大飯発電所保安規定審査資料	R0
提出年月日	2023年11月30日

大飯発電所原子炉施設保安規定変更認可申請書
審査資料

関西電力株式会社

組織改正他に伴う保安規定の改正について

1. 組織改正他の概要 (1 / 2)

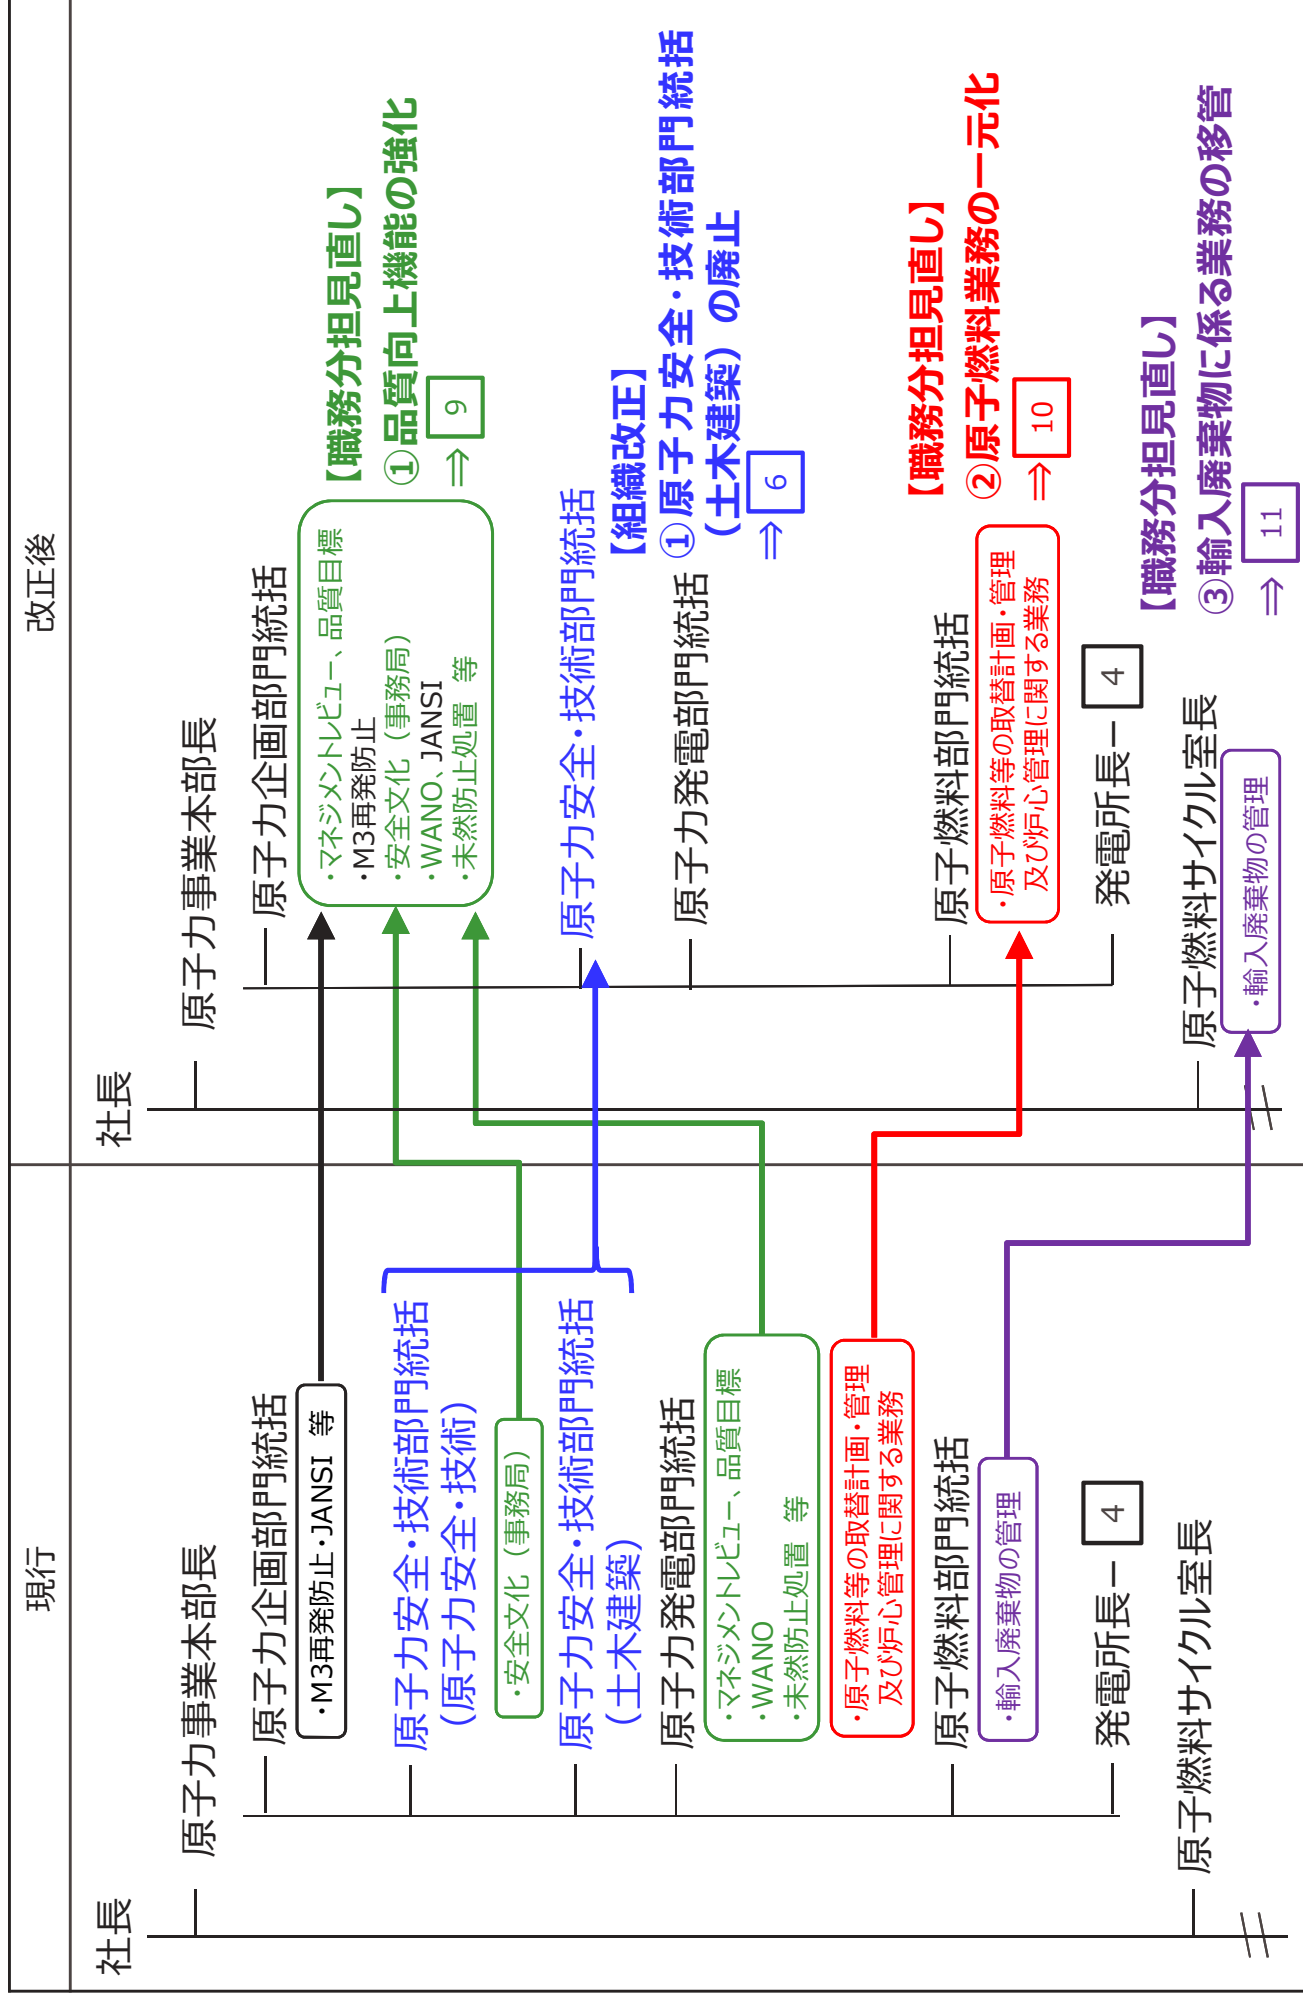
○本店における組織改正および職務分担見直し

1. 組織改正他の概要 (2 / 2)

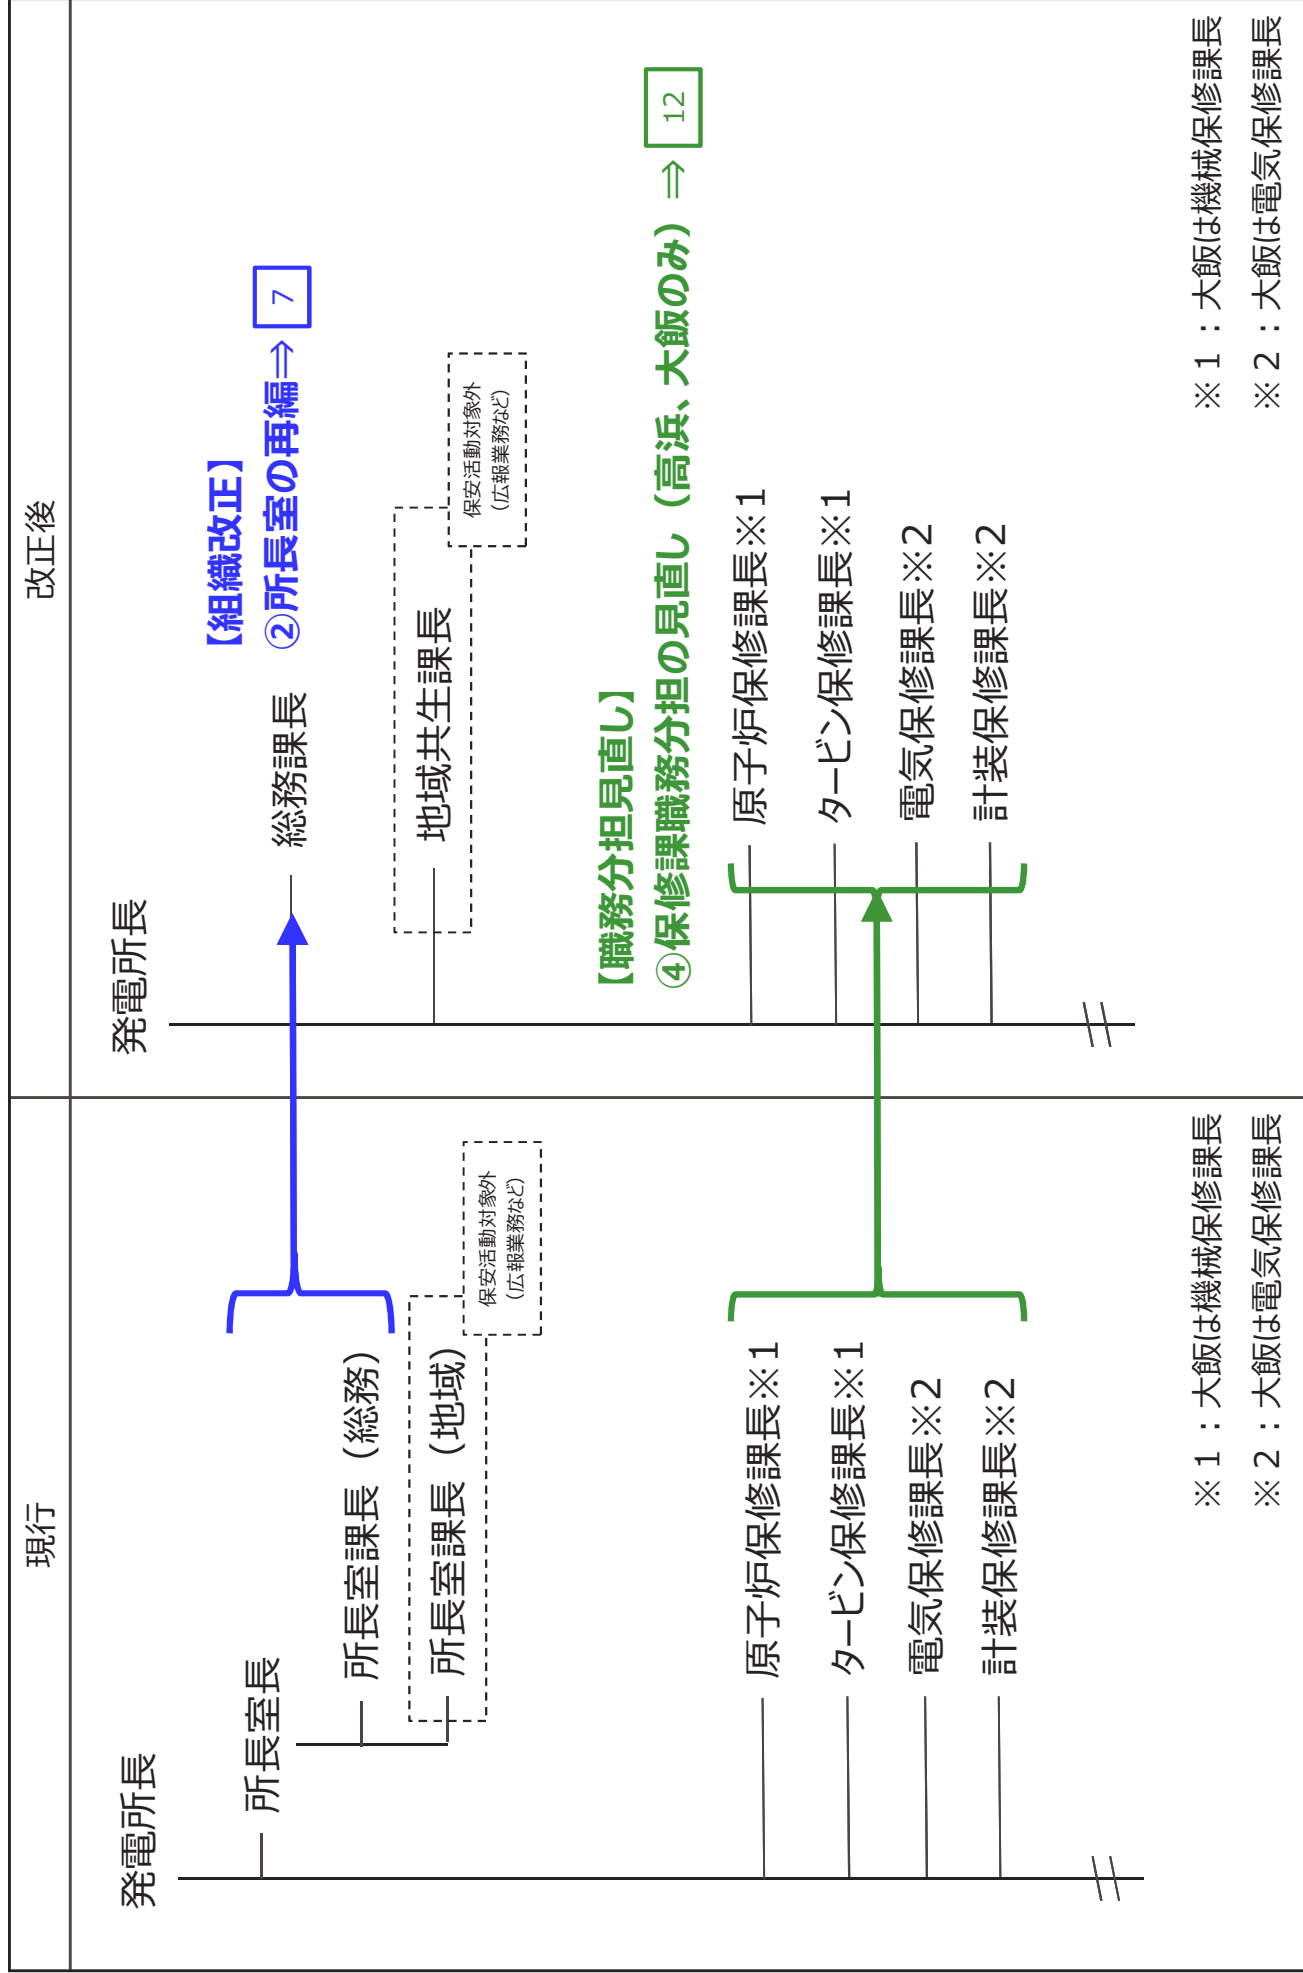
○発電所における組織改正および職務分担見直し

② 補助建屋排気ファン (アニュラス空気浄化ファン) の自動起動確認 (高浜)

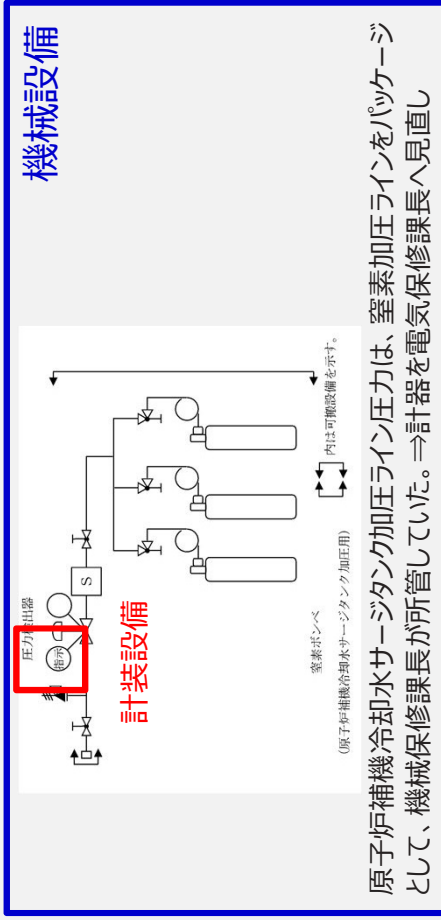
- 補助建屋排気ファン (アニュラス空気浄化ファン) 原子炉保修課長がパッケージとして所管していたものをそれぞれの所掌に分担する
- インターロックによる起動回路

(1) 原子炉保修課長電氣保修課長は、定期事業者検査時に、1号炉および2号炉については補助建屋排気ファン、3号炉についてはアニュラス空気浄化ファンが模擬信号により起動すること、および自動動作ダンパが正しい位置に作動することを確認し、その結果を発電室長に通知する。
